規劃設計階段

農業部農田水利署工程生態檢核自評表

D-4 民眾參與紀錄表			填寫單位 設計單位
辦理日期	114 年 9 月 9 日	工程名稱	城山 3 號圳改善工程(第 2 期)
地點	臺東 114A09-01-城山 3 號圳幹線 X : 292066 Y : 2574354 臺東 114A09-02-寧埔 6 號圳排砂道 X : 290529 Y : 2571817 臺東 114A09-03-八桑安 1 號圳蓄水池 X : 292072 Y : 2592471	工程階段	<input type="checkbox"/> 核定階段 <input checked="" type="checkbox"/> 規劃設計階段 <input type="checkbox"/> 施工階段
辦理方式	<input type="checkbox"/> 說明會 <input type="checkbox"/> 訪談 <input checked="" type="checkbox"/> 現勘 <input type="checkbox"/> 工作坊 <input type="checkbox"/> 座談會 <input type="checkbox"/> 公聽會 <input type="checkbox"/> 其他_____		
參加人員	單位/職稱	角色	
王維辰	弘益生態有限公司/副理	<input type="checkbox"/> 政府機關 <input type="checkbox"/> 專家學者 <input type="checkbox"/> 陳情人 <input type="checkbox"/> 利害關係人 <input type="checkbox"/> 民間團體 <input checked="" type="checkbox"/> 其他 <u>生態團隊</u>	
陳怡方	弘益生態有限公司/計畫專員	<input type="checkbox"/> 政府機關 <input type="checkbox"/> 專家學者 <input type="checkbox"/> 陳情人 <input type="checkbox"/> 利害關係人 <input type="checkbox"/> 民間團體 <input checked="" type="checkbox"/> 其他 <u>生態團隊</u>

生態關注圖：

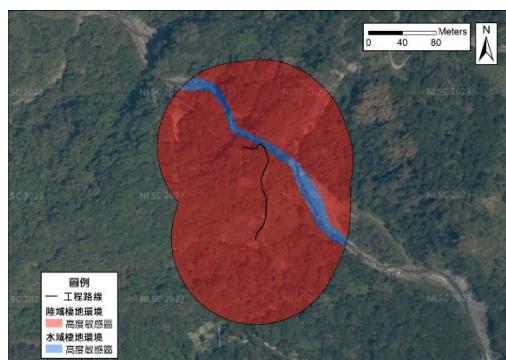
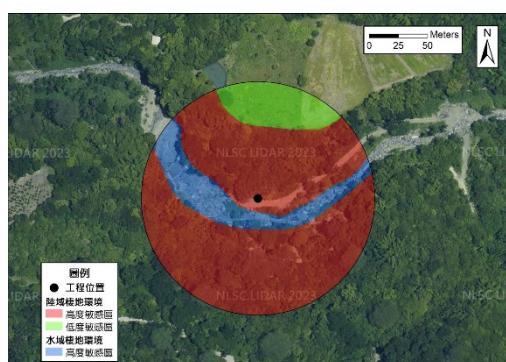
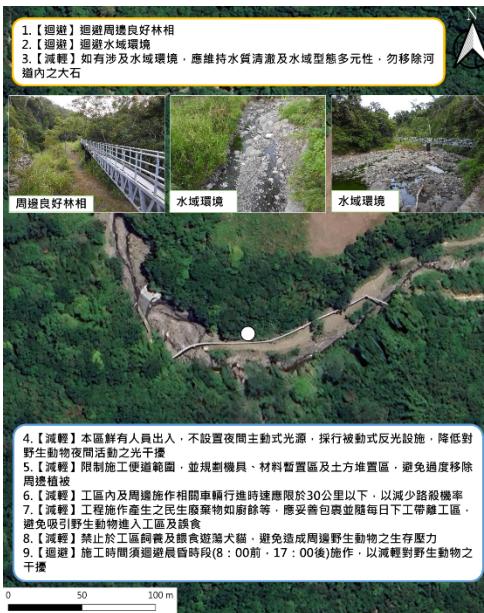
<p><u>王維辰/弘益生態有限公司意見：</u></p> <p>設計平圖說應加上生態關注圖與友善措施平面圖，並標註各友善措施項目與位置。</p>	<p>回覆人員 <u>設計單位</u>：</p> <p>遵照辦理。</p>
